RESOLUCIÓN N°

POR MEDIO DE LA CUAL SE MODIFICA UN PERMISO DE VERTIMIENTOS Y SE ADOPTAN OTRAS DETERMINACIONES

Que consecuente con lo anterior, y con el fin de continuar con el trámite de modificación de permiso de vertimientos, personal técnico adscrito a la Subdirección de Recursos Naturales – Grupo de Recurso Hídrico, en cumplimiento de las funciones atribuidas en el artículo 31, numerales 11 y 12 de Ley 99 de 1993, evaluó la información presentada, realizó visita al predio de interés el día 09 de abril de 2024, generándose el Informe Técnico N° **IT-02002-2024** del 15 de abril de 2024, del cual es pertinente transcribir los siguientes apartes:

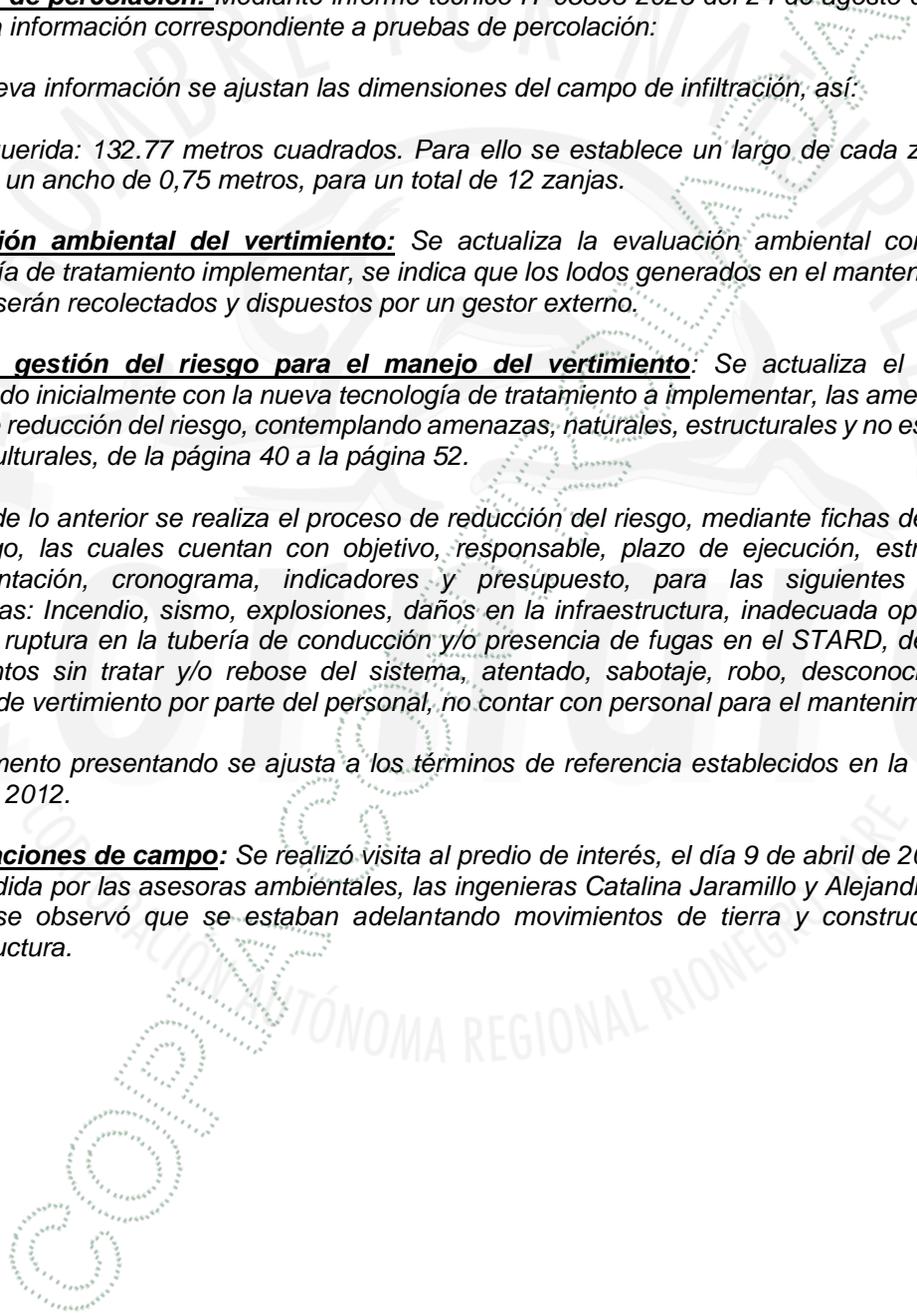
En la nueva información se ajustan las dimensiones del campo de infiltración, así:

Área requerida: 132.77 metros cuadrados. Para ello se establece un largo de cada zanja de 15 metros y un ancho de 0,75 metros, para un total de 12 zanjas.
